Stadtrat am 25.02.2014		öffentlich		
Nr. der TO		Vorlagen-Nr.: FB 3/941/2014		
Dez. I	FB 3: Planen und Bauen	Datum: 11.02.2014		
FBL / stellv. FBL	FB Finanzen	Dezernat I / II	Der Bürgermeister	
Beratungsfolge:				
Gremium:	Datum:	TOP	Zuständigkeit	Bemerkungen:
Stadtrat	25.02.2014		Entscheidung

Bebauungsplan "Höckenkamp-Süd", 1. Änderung

2.) Eine Klarstellung soll hinsichtlich des Gestaltungsziels zu **Dachneigungen** und **Traufhöhen** erfolgen:

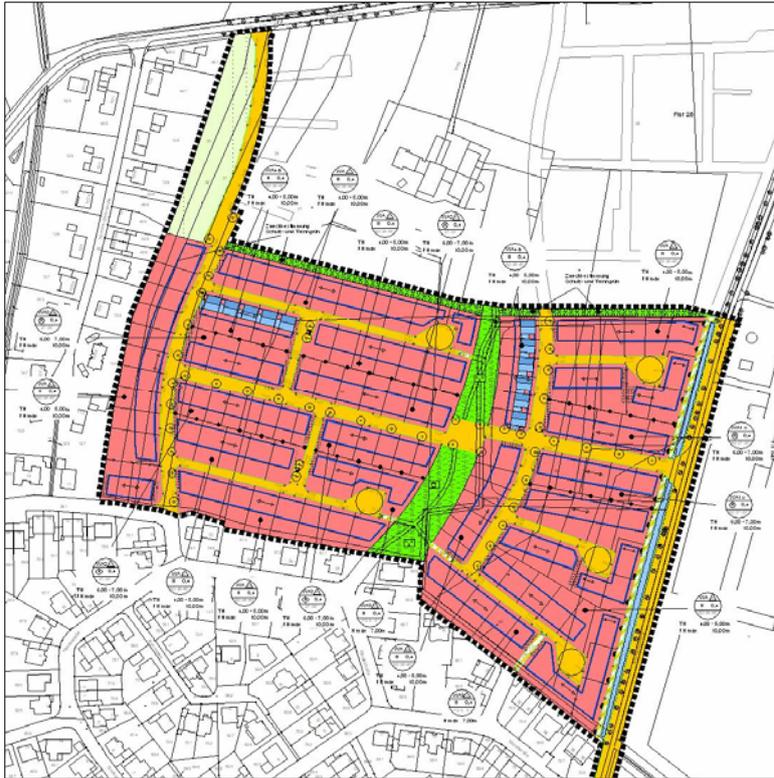
Die festgesetzten Dachneigungen sollen sich nicht auf Nebengebäude (wie Garagen, Carports, Schuppen etc.) beziehen. Von den festgesetzten Traufhöhen und Dachneigungen kann für Nebenfirste und Gauben abgesehen werden, soweit diese weniger als die Hälfte der Breite der jeweiligen Gebäudefront einnehmen. Wichtig ist jedoch, dass diese nicht eine auf die Nachbarn erdrückend wirkende Höhe entwickeln.

System-Skizze zu rückwärtigen Flachdächern

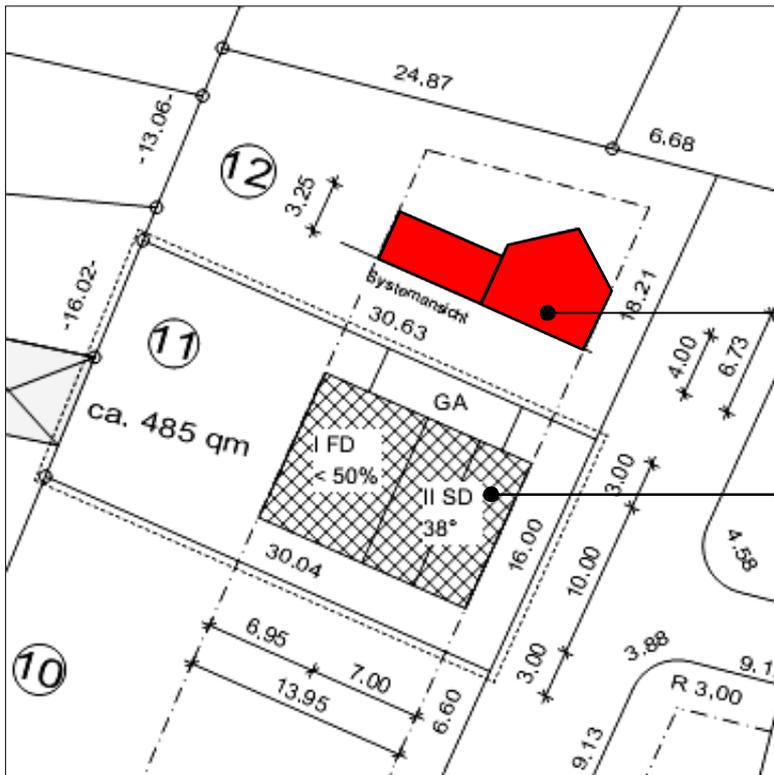
Für mehrere Bauvorhaben sind Anträge eingegangen, rückwärtige **Gebäudeteile mit Flachdach** zu versehen (s. Gestaltbeispiel im Anhang). Dies ist u.a. dadurch begründet, dass im Erdgeschoss eine barrierefreie Wohnung, im Obergeschoss hingegen eine kleinere zweite Wohnung entstehen soll. Derzeit scheint dieses gestalterische Detail Trend in der Architektur zu sein. Die o.g. Festsetzungen des Bebauungsplanes würden eine derartige Bauform jedoch nicht zulassen. Die Stadtverwaltung hält diesen Gebäudetyp jedoch für vereinbar mit den Gestaltzielen, soweit der Gebäudeteil a) im Verhältnis zum Gesamtgebäude nicht überwiegt (also <50% der Gebäudegrundfläche haben sollte) und er b) rückwärtig erfolgt. Straßenseitige Flachdachanteile sollten hingegen der Einzelfallprüfung vorbehalten bleiben.
